申請日期 年 月 日 戶別 6 樓 B 戶

B戶 建築平面圖(套上層樑)

客戶工程變更單

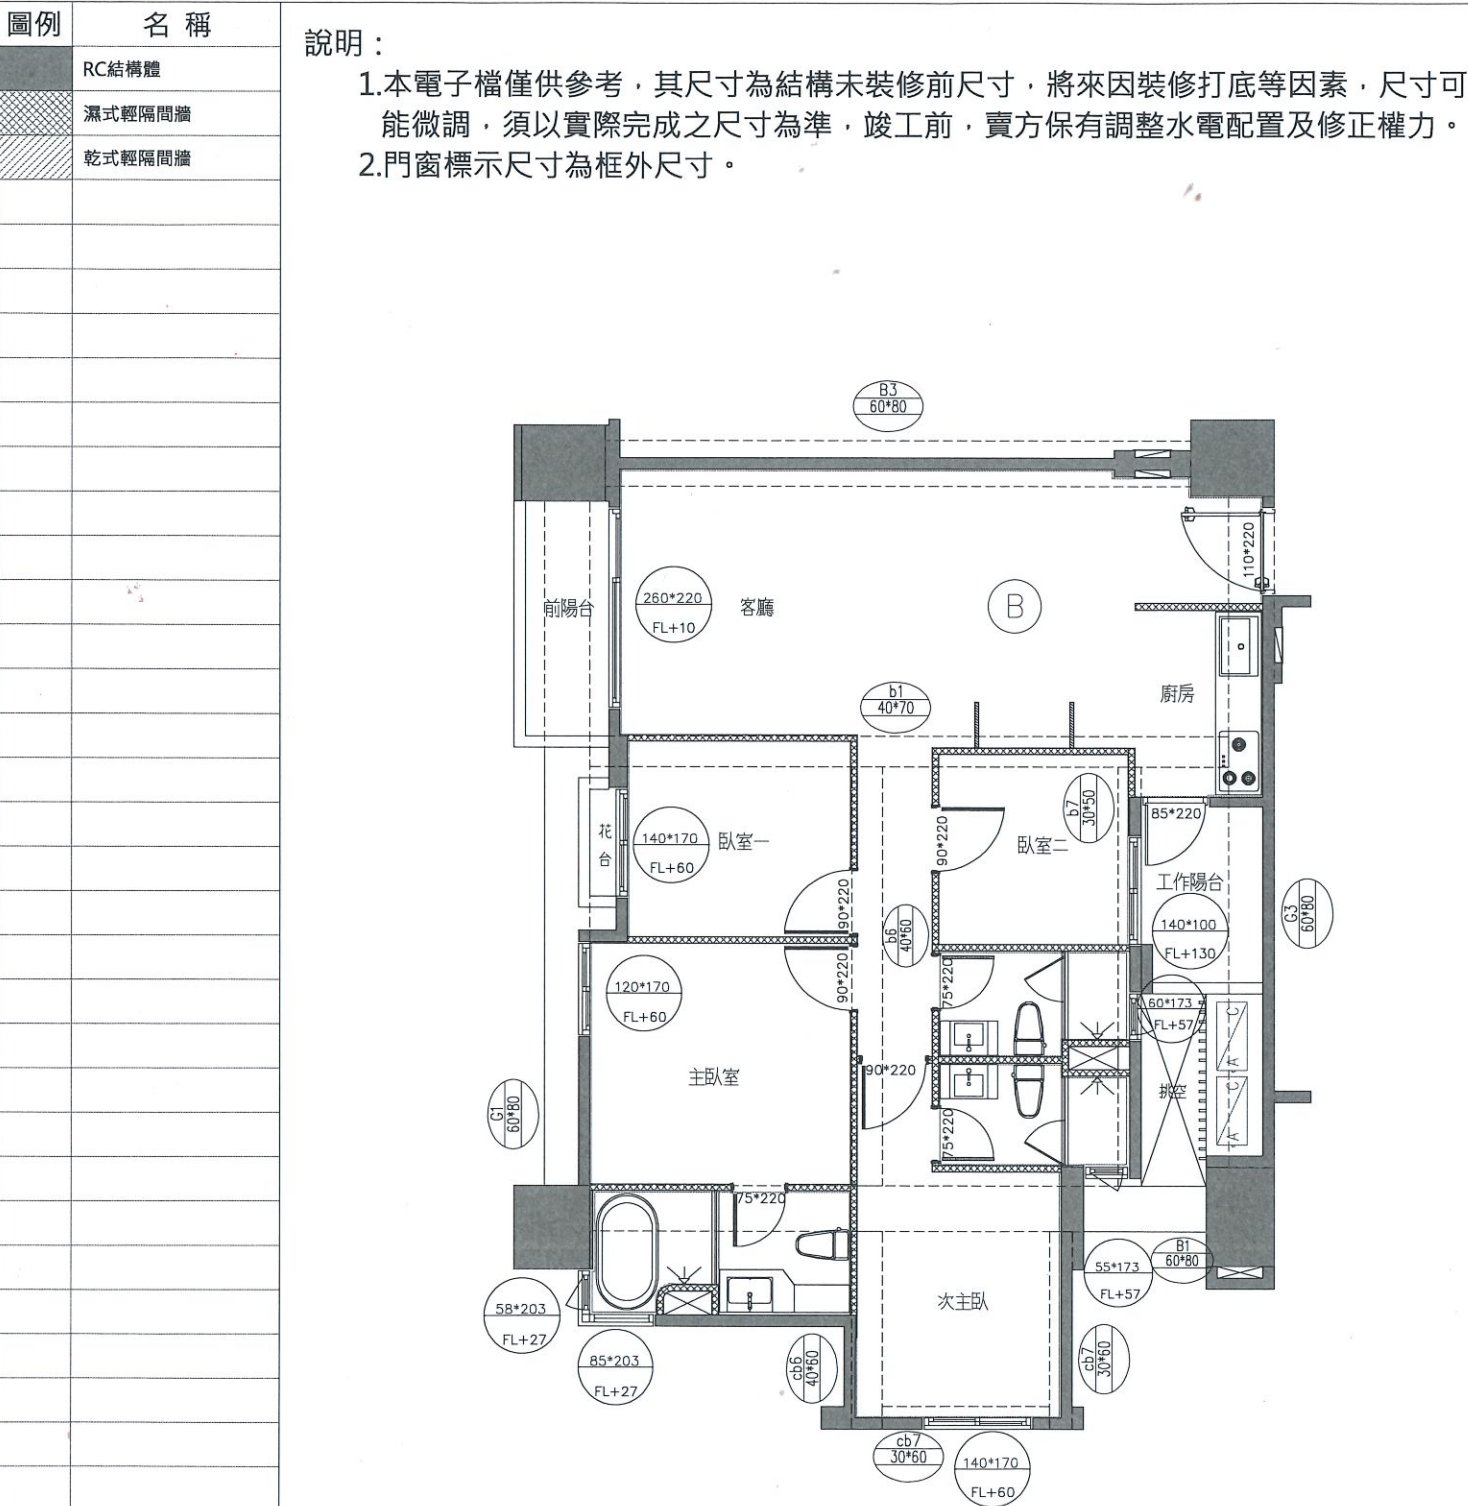
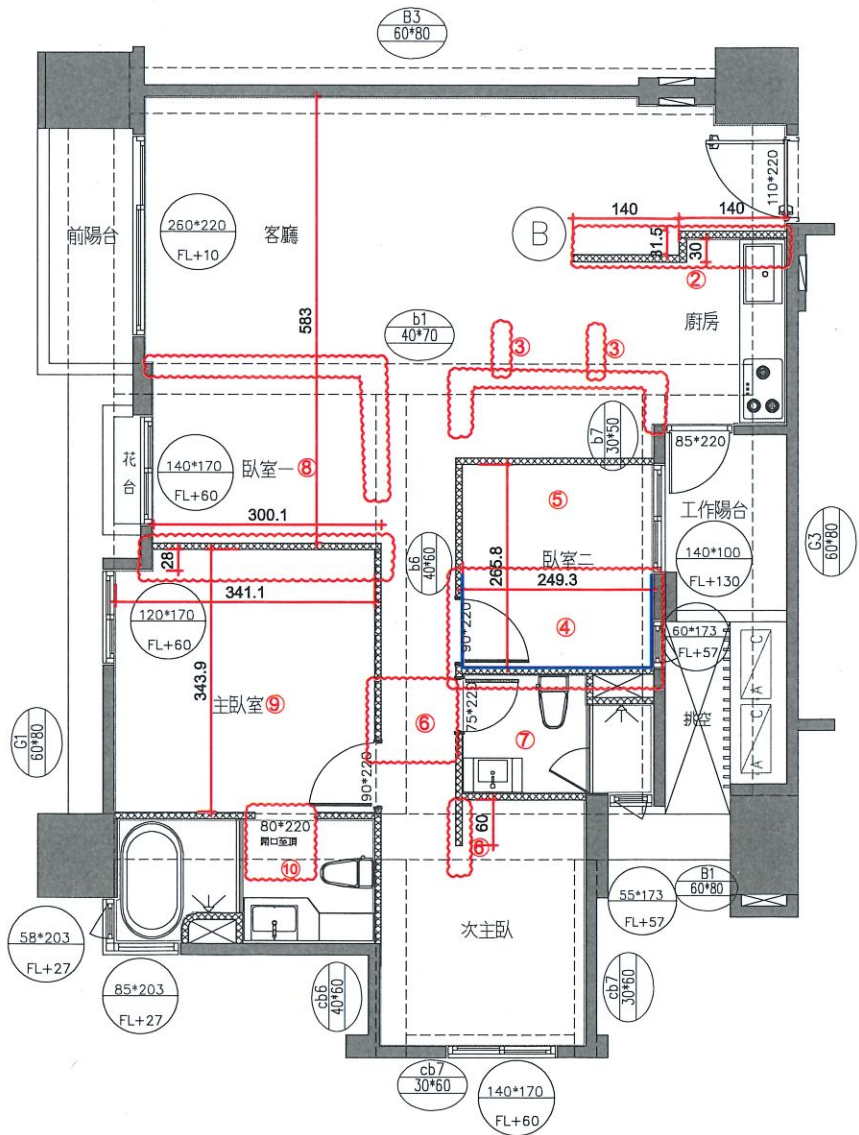
- 1.全室升級防塵紗窗
- 2.廚房變更

a.水槽選色(灰)+下嵌

b.側牆範圍變更追加

c.側牆磁磚範圍變更追加

d.側牆油漆追加

e.SVAGO洗碗機變更BOSCH洗碗機
- 3.電器櫃(含設備)追減
- 4.客浴變更

a.追減(包含地壁磚、天花板、門框扇、淋浴門、門檻*2、燈具、浴櫃、面盆、龍頭、馬桶、淋浴龍頭組、抽風機、除霧掛鏡、轉角籃、置物架)

b.追加樓上層降躁
- 5.臥室二變更

a.輕隔間、油漆範圍變更

b.原客浴牆面油漆追加

c.臥室門移動
- 6.次主臥變更

a.輕隔間、油漆追加

b.臥室門框扇追減
- 7.次主浴變更

a.換氣扇變更暖風機

b.暖風機220V專迴追加
- 8.臥室一變更

a.輕隔間、油漆範圍變更

b.臥室門框扇追減
- 9.主臥室變更

a.輕隔間、油漆範圍變更

b.臥室門移動
- 10.主浴室變更

a.浴室門追減

b.浴室門寬度改80，高度至樑底

c.乾區地坪改與浴缸區同(不刻溝)

d.暖風機點交(線路不追減)

B戶 地坪材質範圍示意平面圖

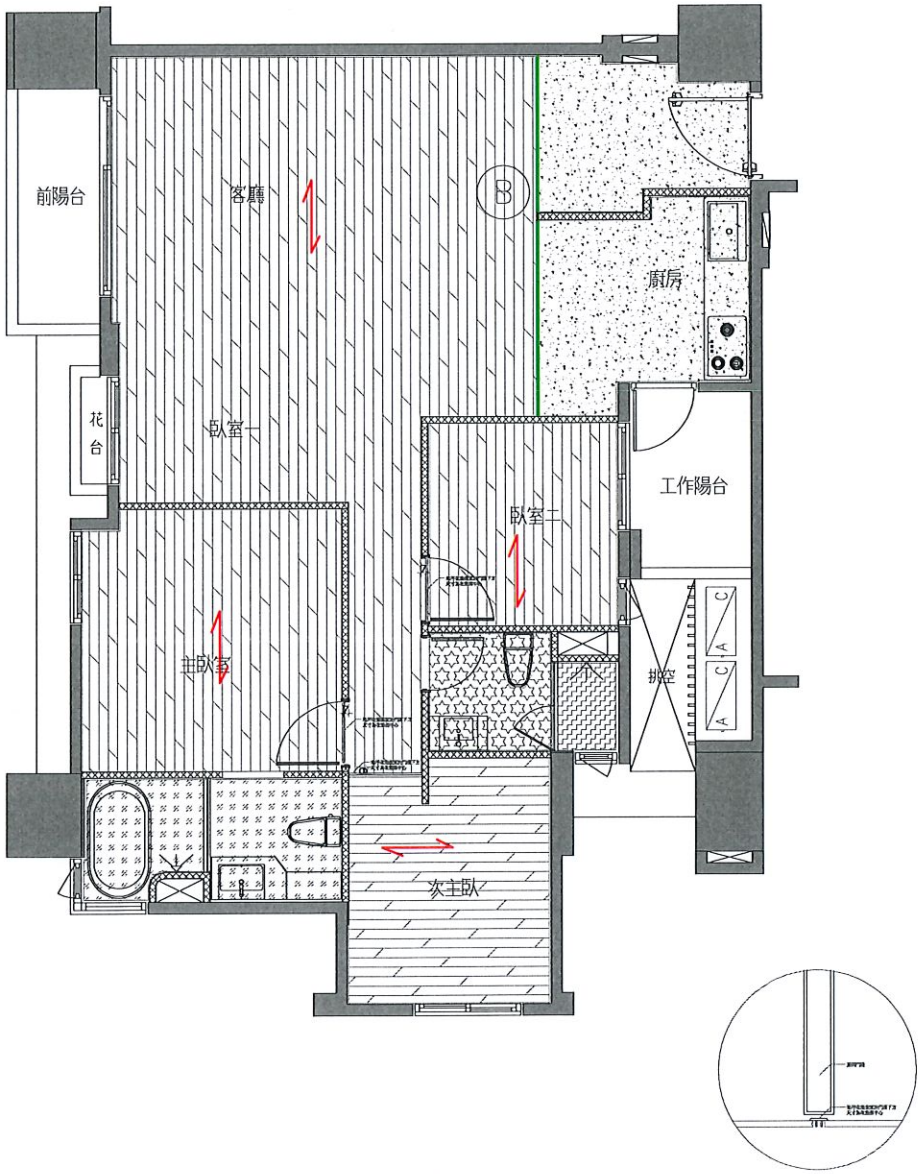
- 1.玄關、廚房地磚位置變更
 - a.玄關、廚房降躁追加
- 2.木地板範圍變更
- 3.木地板鋪設方向、收邊條位置如圖
- 4.主浴乾區地磚變更主浴地磚(不刻溝)
- 5.主浴淋浴區地磚刻溝，浴缸區不刻溝
- 6.樓上客浴降躁工程追加。

B戶 插座及弱電位置示意平面圖

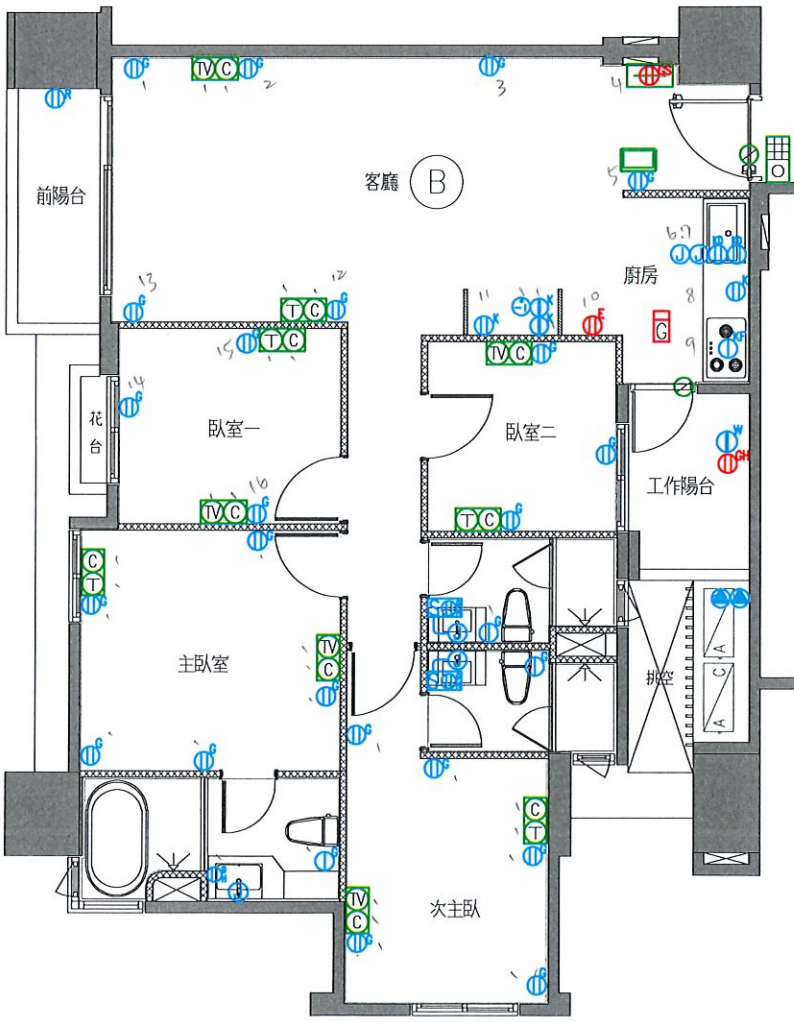
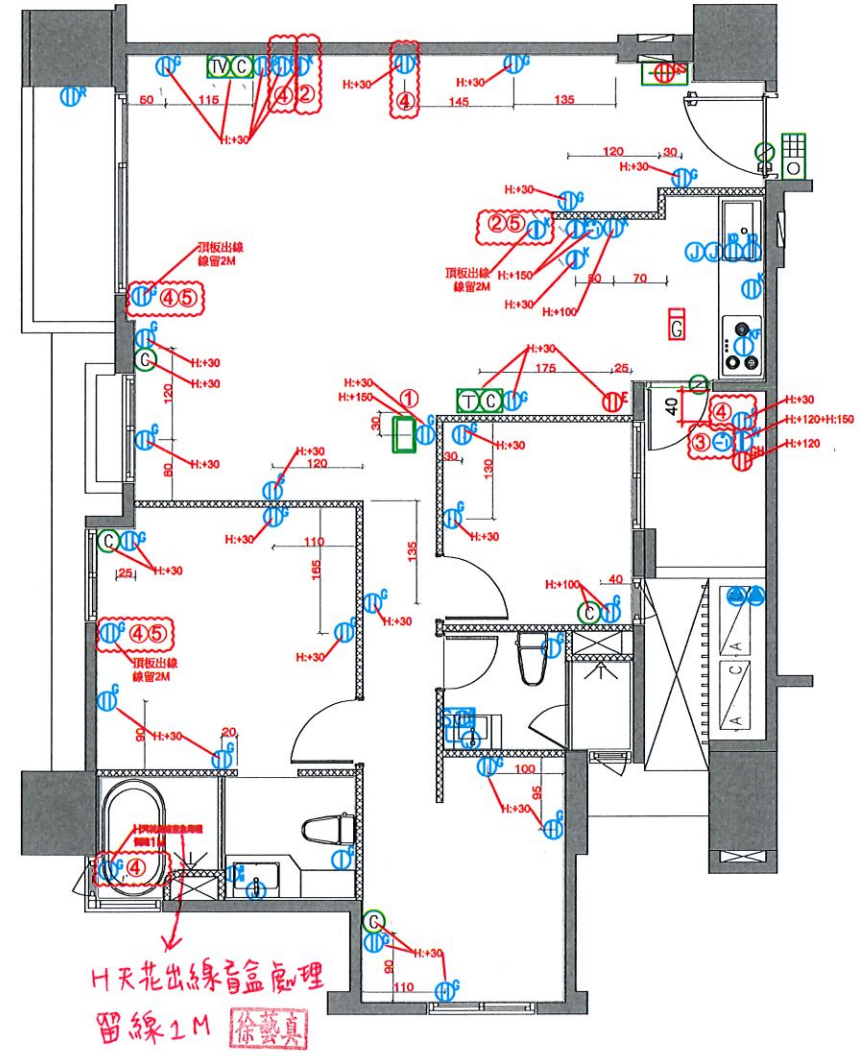
- 1.對講機位移
- 2.追加110V專用插座x2
- 3.追加220V專用插座x1
- 4.追加110V插座x6
- 5.預留線長2m x3
- 6.追減(TV)電視x4
- 7.追減(C)網路x4
- 8.追減(T)電話x4

※插座位置如圖

B戶 電燈開關及迴路示意圖(套上層樑)

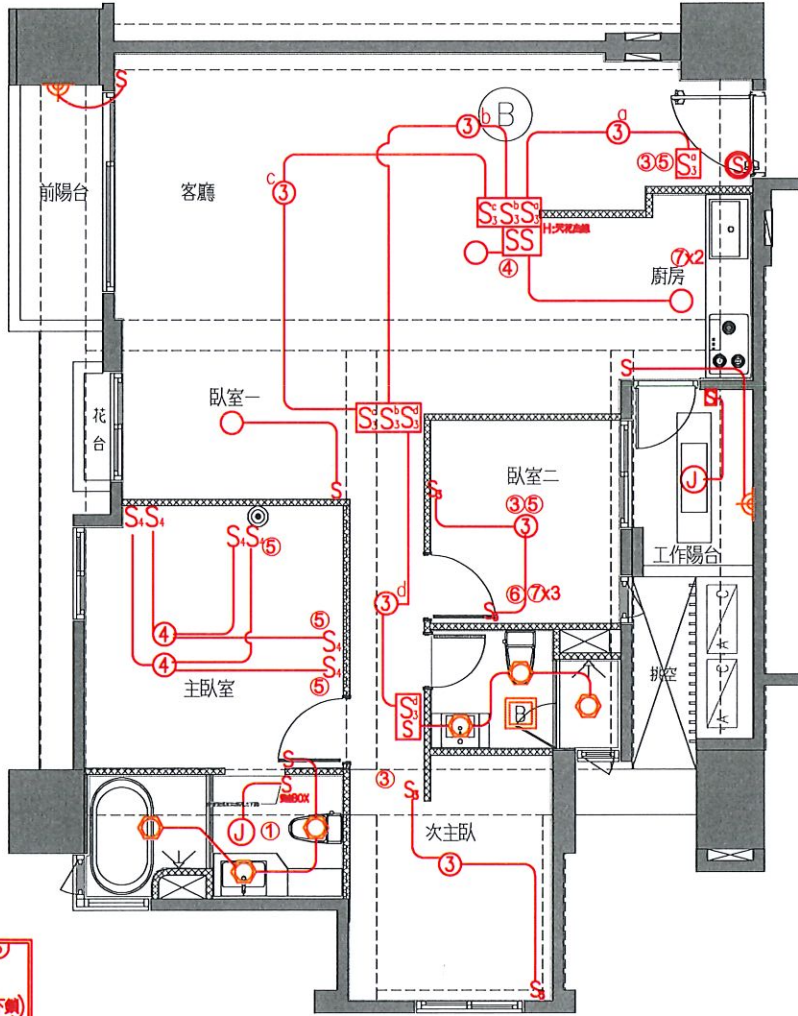
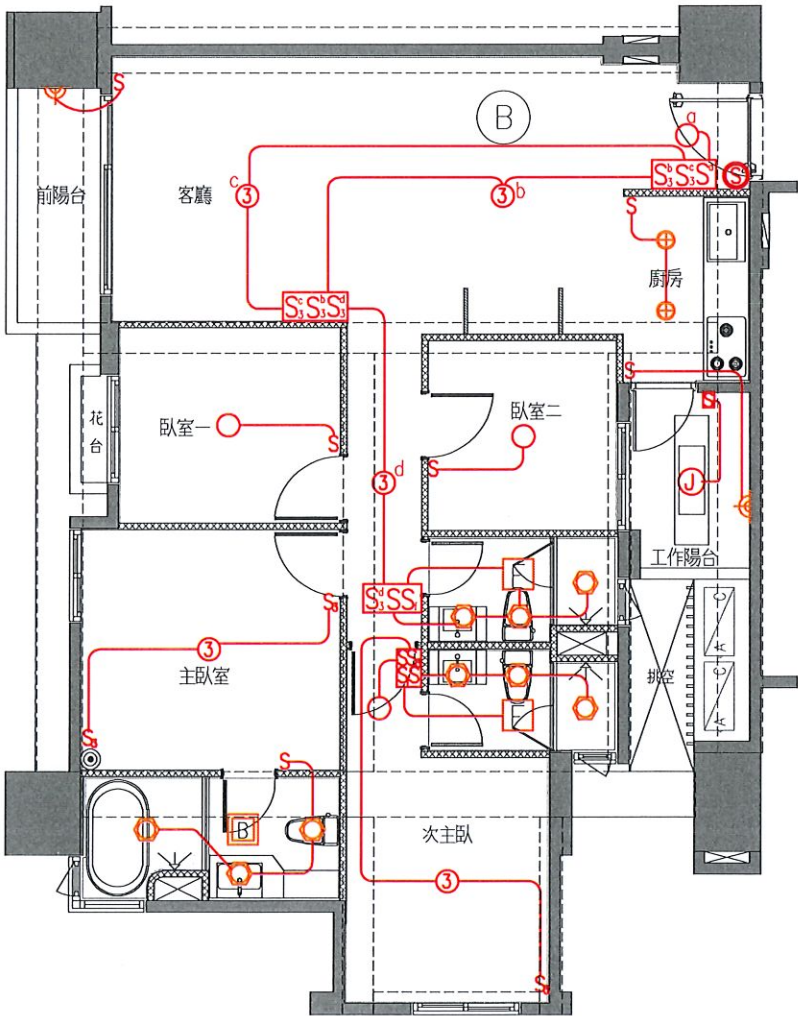
- 主浴變更 ~~燈掉~~ 徐藝真
a.暖風機點交(保留220V電源)
b.雙連BOX追加
- 次主浴抽風機追減
a.次主浴暖風機追加
b.次主浴暖風機220V追加
- 單切迴路追減x3
- 單切迴路追加x1
- 追加雙切迴路x5
- 客浴抽風機、燈具迴路追減
- 燈具追減x5

B戶 給水示意平面圖

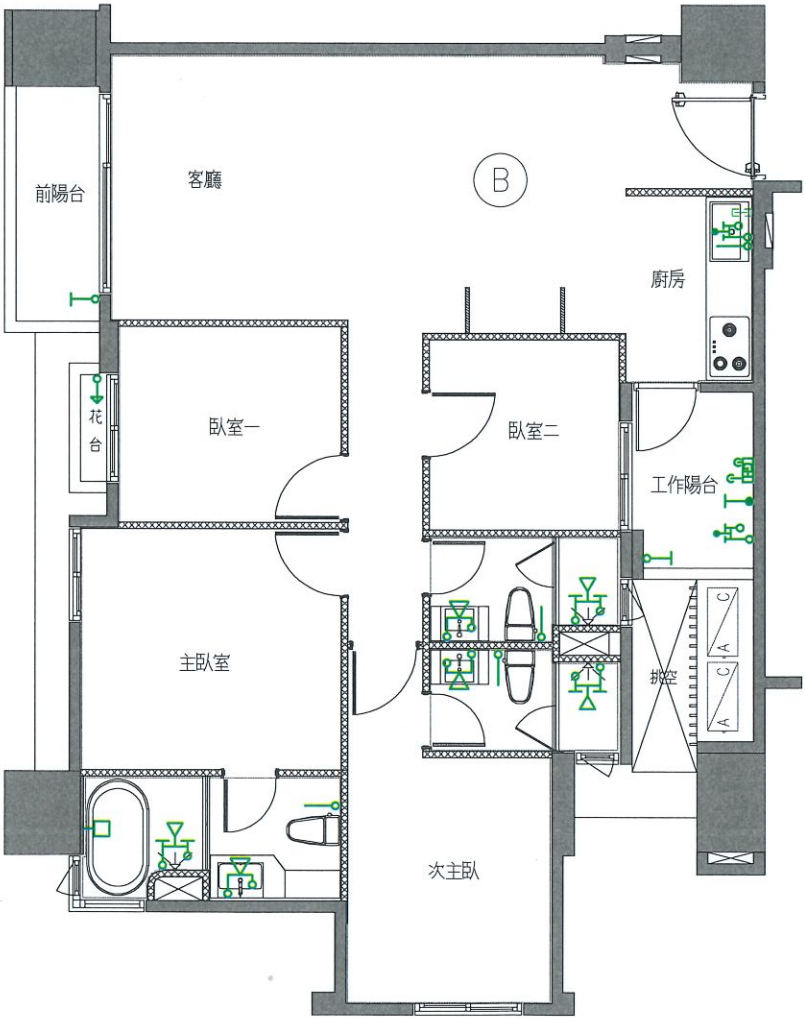
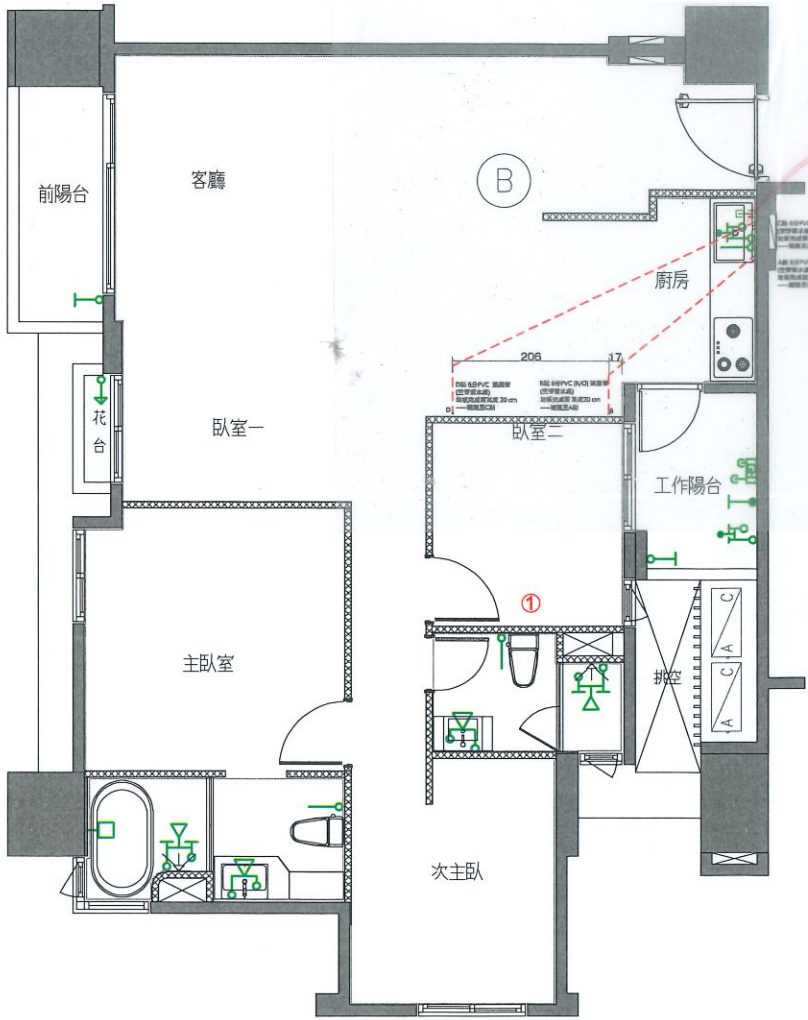
- 1.客浴給水追減x3
- 2.6分PVC 連通管追加x4處
- 3.
- 4.
